改善箇所説明図②

車外扉開閉スイッチ配線の接続部

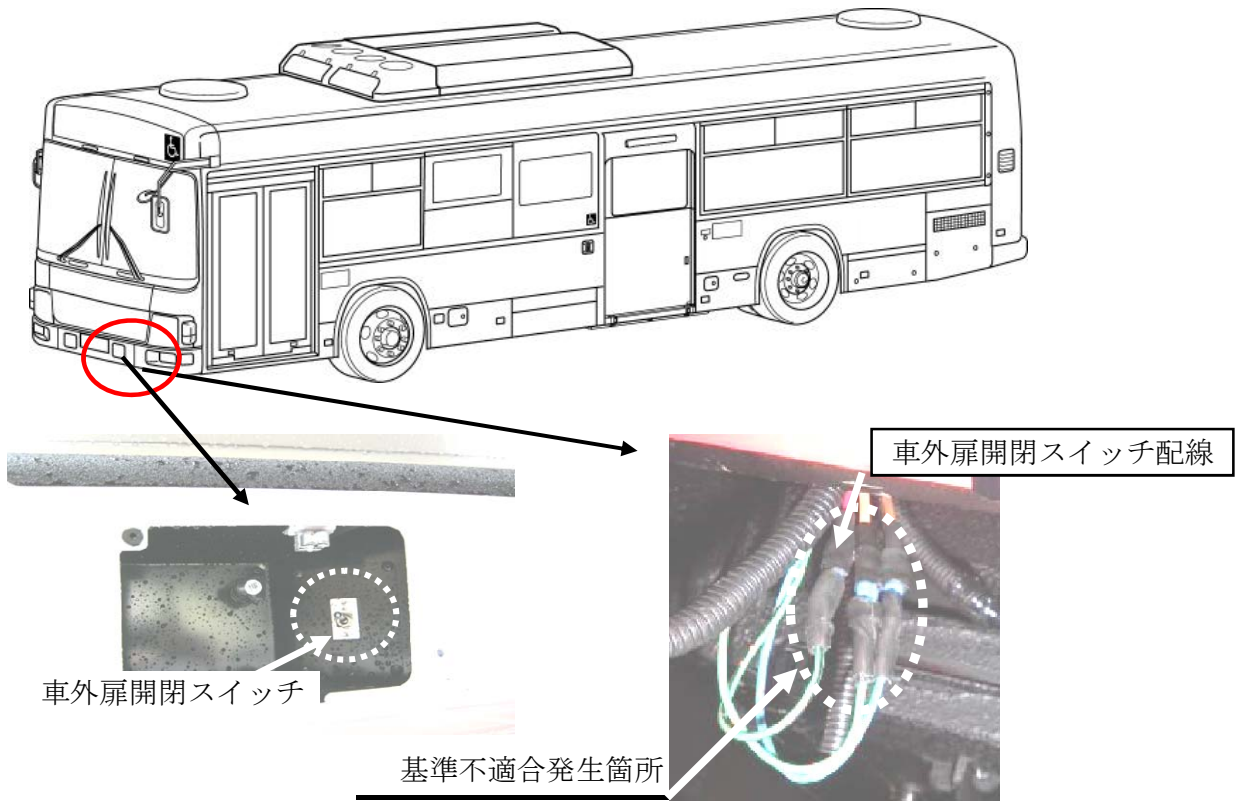
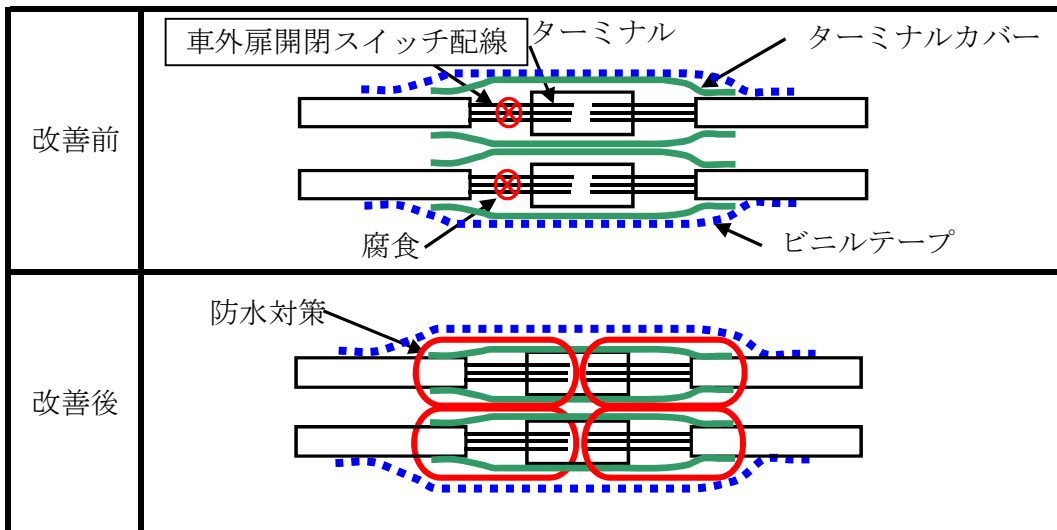
路線バスの車外扉開閉スイッチにおいて、当該スイッチ配線の接続部の防水処理が不適切なため、配線内部に水が浸入するものがある。そのため、そのままの状態で使用を続けると、当該配線が腐食・断線し、最悪の場合、車外扉開閉スイッチ及び運転者席の扉開閉スイッチで、扉の開閉ができなくなるおそれがある。

全車両、車外扉開閉スイッチ配線の接続部の防水処理状態を点検し、不適切なものは防水対策を実施する。また、配線に腐食が見られるものは、配線を修理する。
